Dodatek č. 2

Název veřejné zakázky: **Regenerace sídliště – ulice Luční – II. etapa**

Změnový list č.1

**VALAŠSKÉ KLOBOUKY – REGENERACE PANELOVÉHO SÍDLIŠTĚ – ULICE LUČNÍ – 2.ETAPA
STATICKÉ VYHODNOCENÍ STABILITY ZEMNÍHO TĚLESA U DOMŮ č.p.911 a č.p.912**

Valašské Klobouky - Luční 911 Výkop

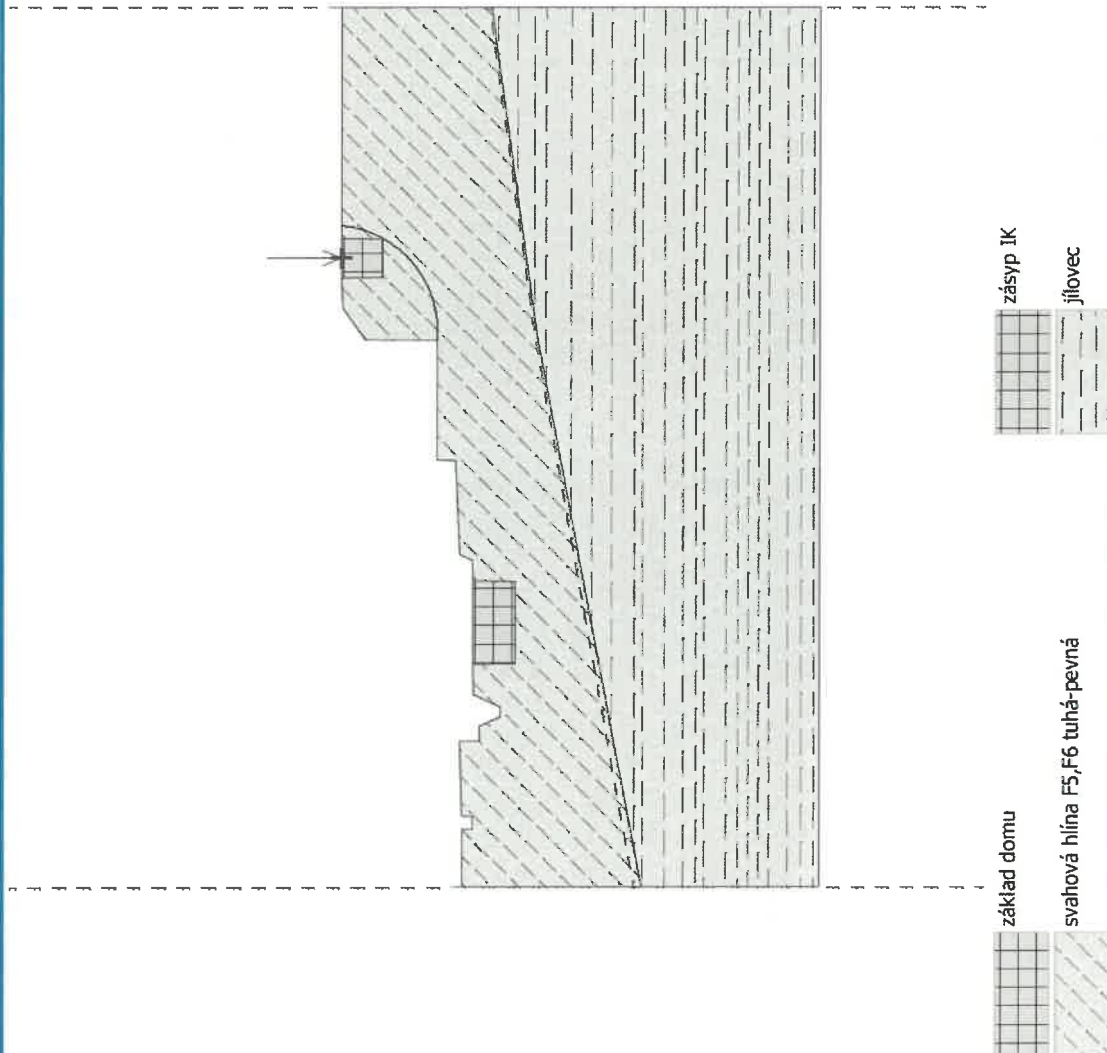
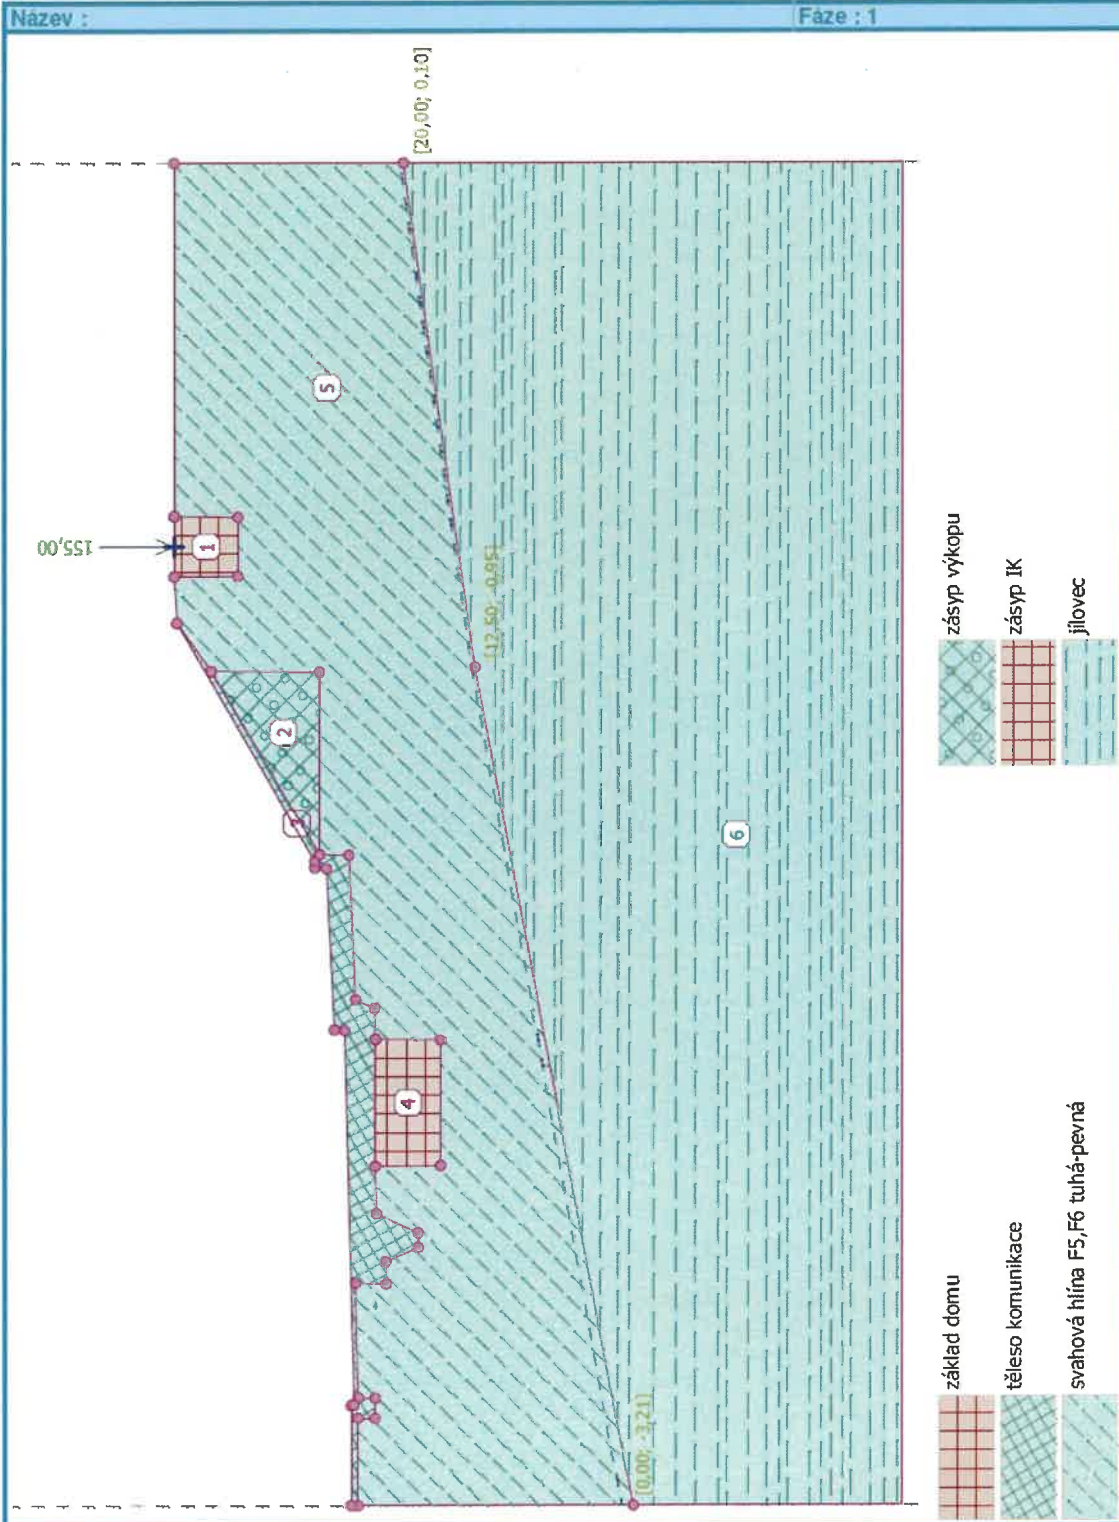
Využití : 112,9 %

Stabilita svahu NEVYHOVUJE

Valašské Klobouky - Luční 911
Včetně hotové komunikace

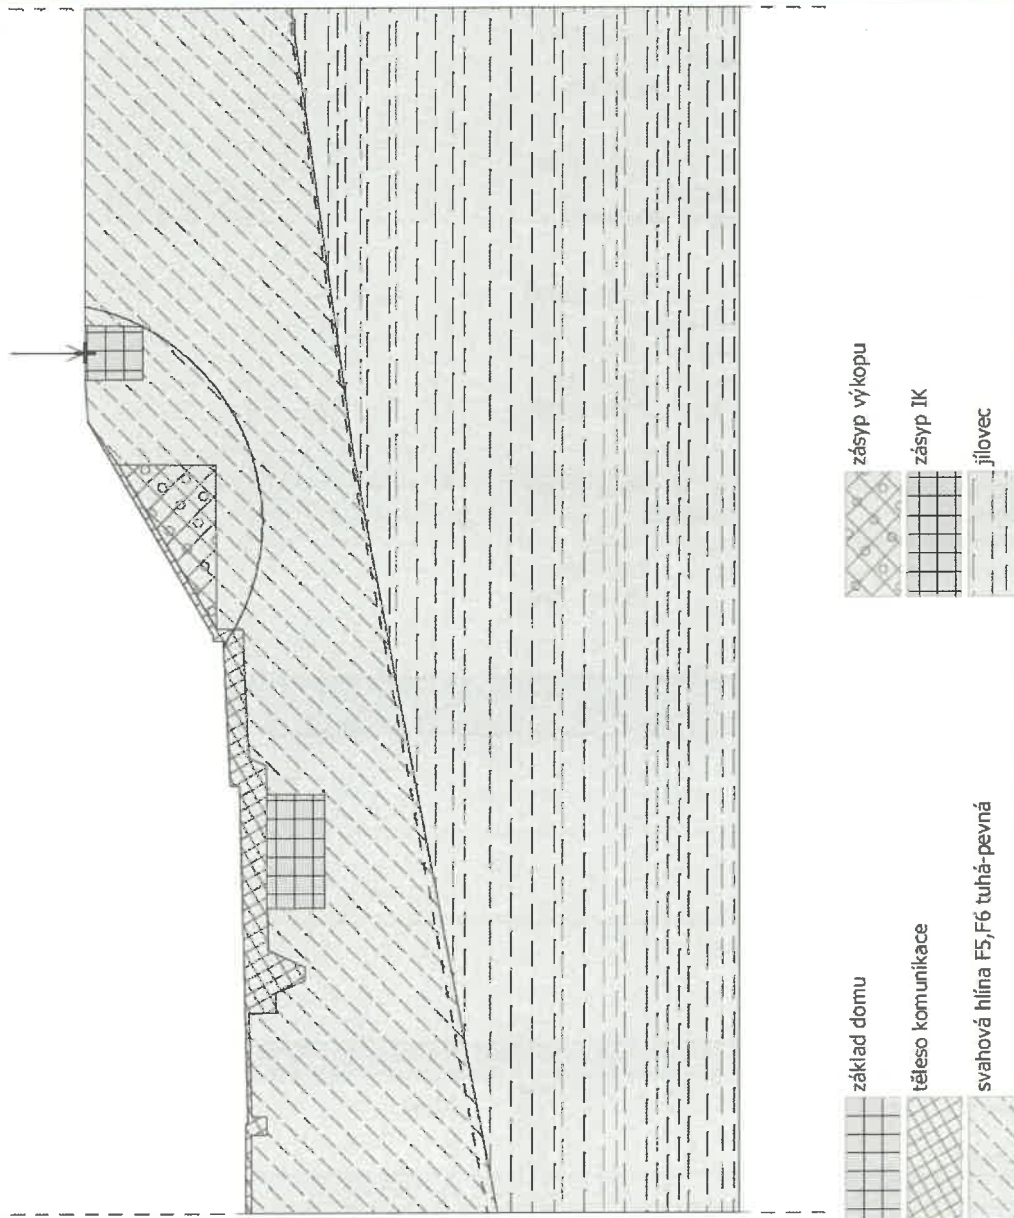
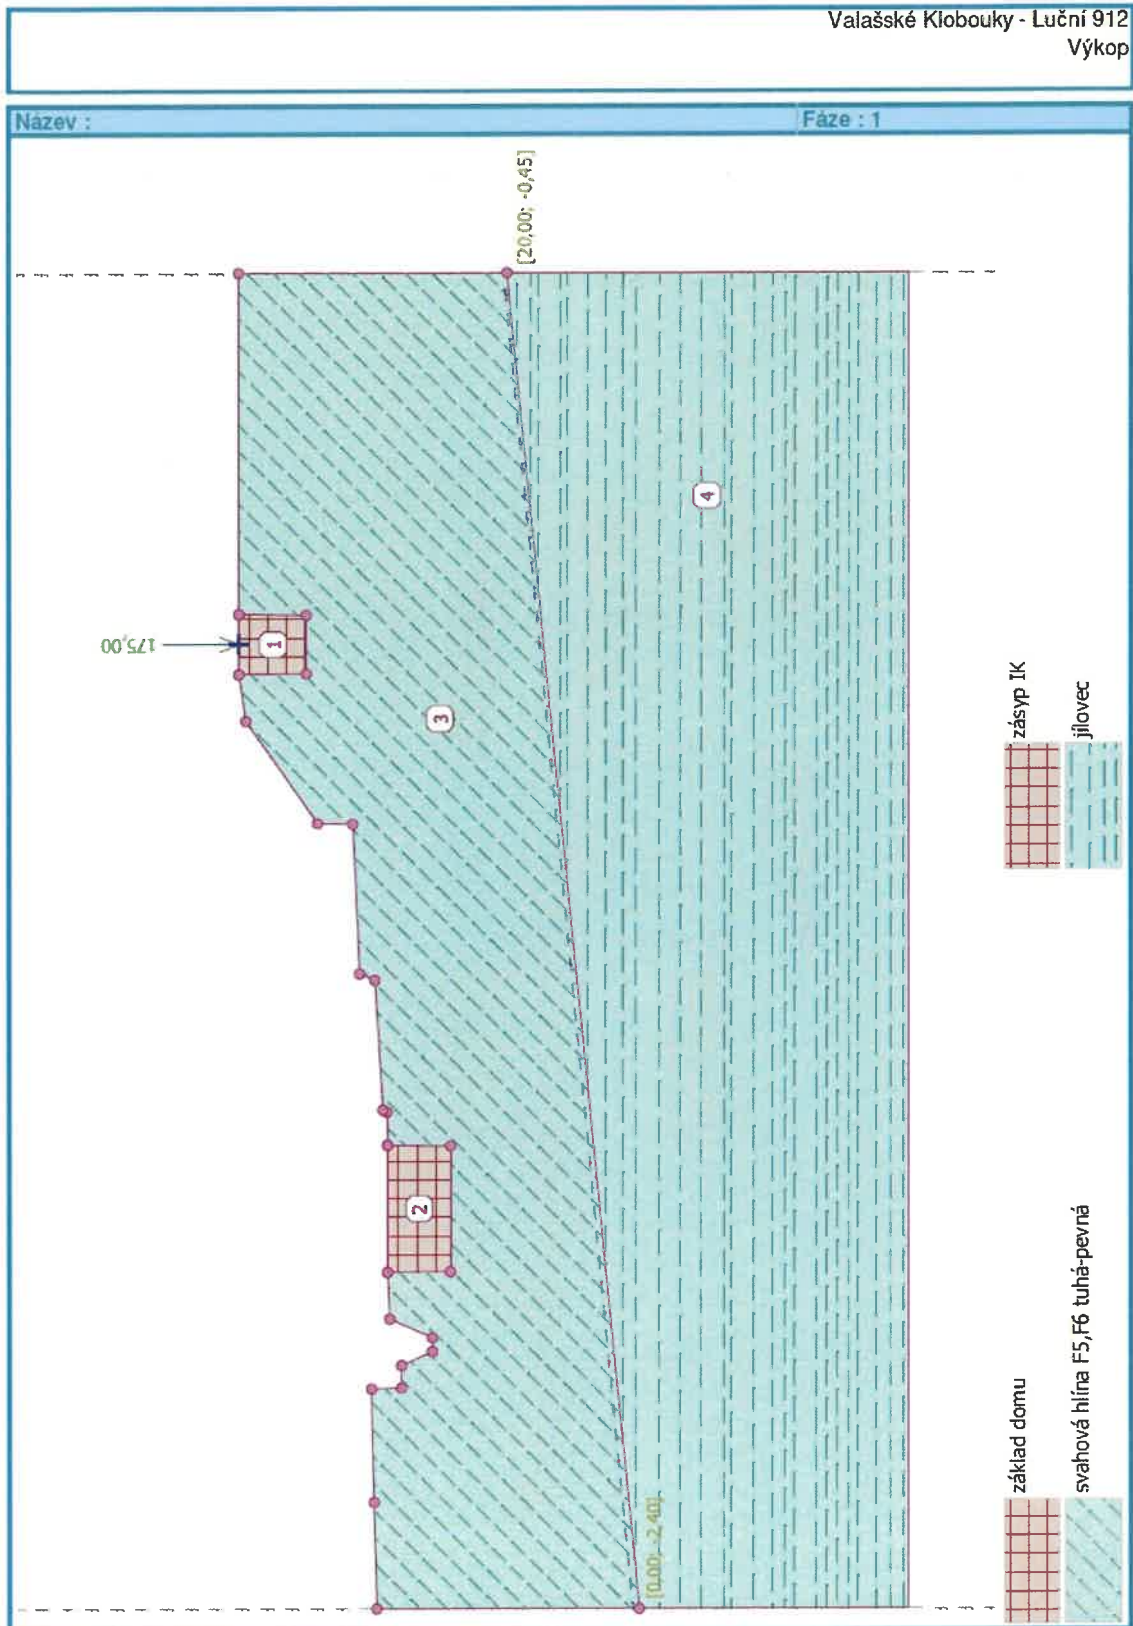
Sumace aktivních sil : $F_a = 240,12 \text{ kN/m}$
Sumace pasivních sil : $F_p = 348,23 \text{ kN/m}$
Moment sesouvající : $M_a = 874,03 \text{ kNm/m}$
Moment vzdorující : $M_p = 1152,33 \text{ kNm/m}$
Využití : 75,8 %

Stabilita svahu VYHOVUJE

Upravená situace

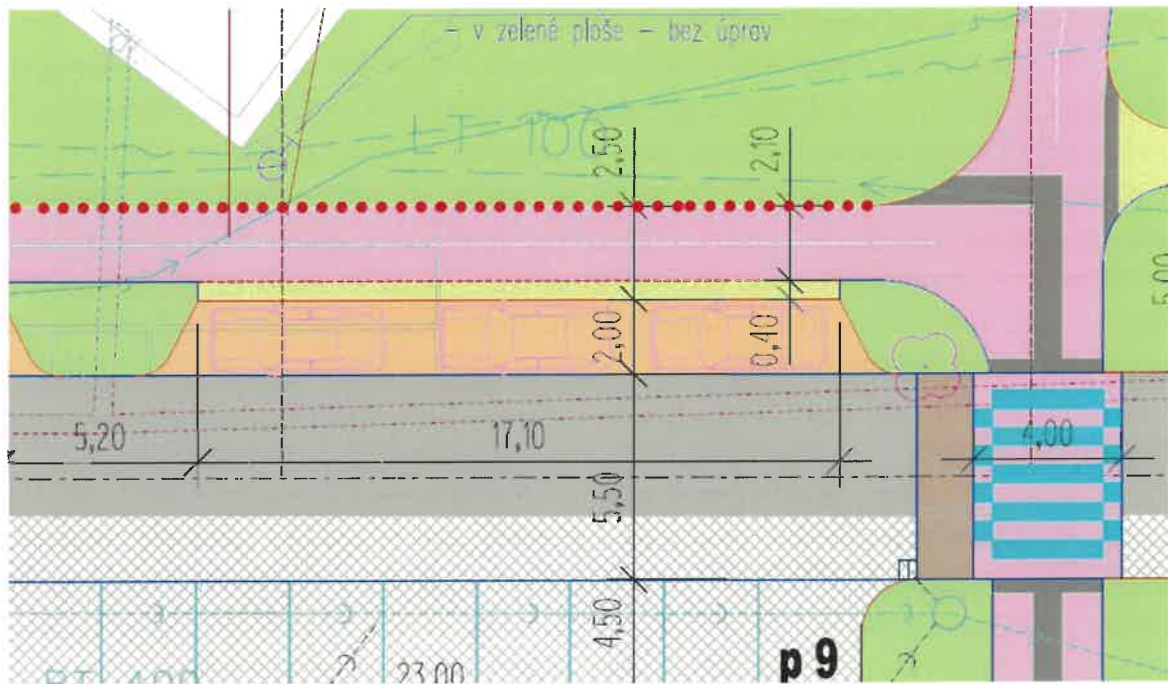
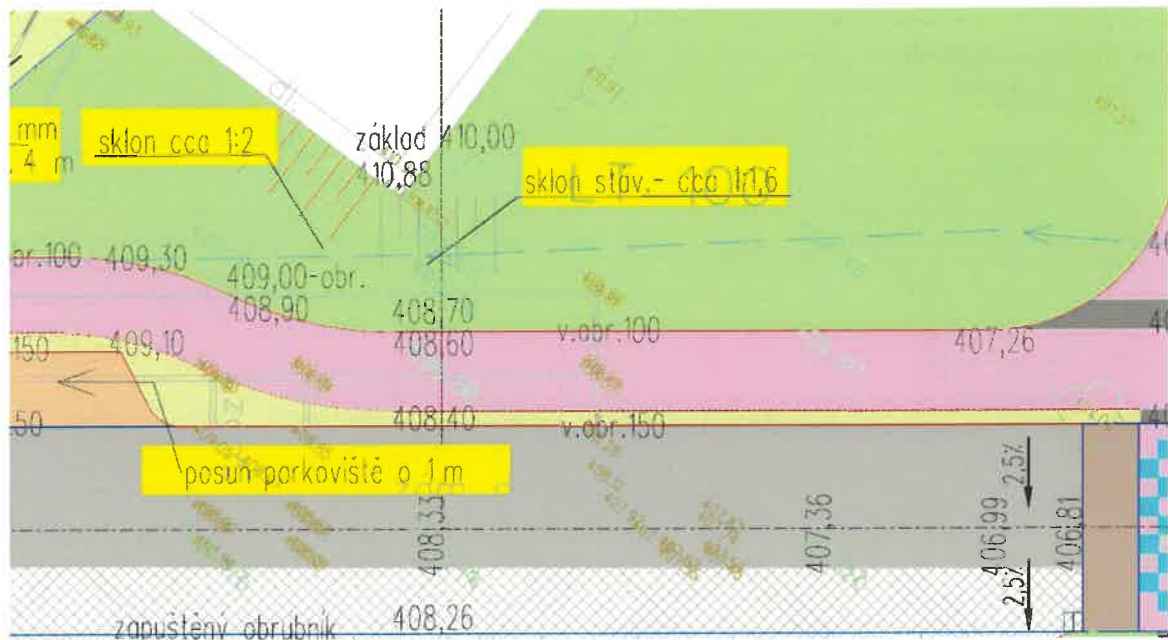
- vynechání vyrovnávacích palisád z důvodu ochranného pásma vodovodu :

V místě největších terénních rozdílů u nároží domu č.p.911 jsou nové zpevněné plochy navrženy co nejdále od domu , bude vynecháno podélní stání /3 parkovací místa/ a stezka je navržena v souběhu s komunikací. Stávající svah pod domem bude ponechán v původním sklonu, bez zářezu a vyrovnání palisádami.

Původně navrhované vyrovnání nízkými palisádami v celé trase nad cyklostezkou bude nahrazeno obrubníkem v. cca 150 mm a úpravou svahování navazujícího terénu směrem od bytových domů .

U nároží domu č.p.912 je navržena místo palisád úprava svahování na sklon svahu max.1:1,5, který bude opatřen kokosovou rohoží a výsadbami půdokryvných dřevin.
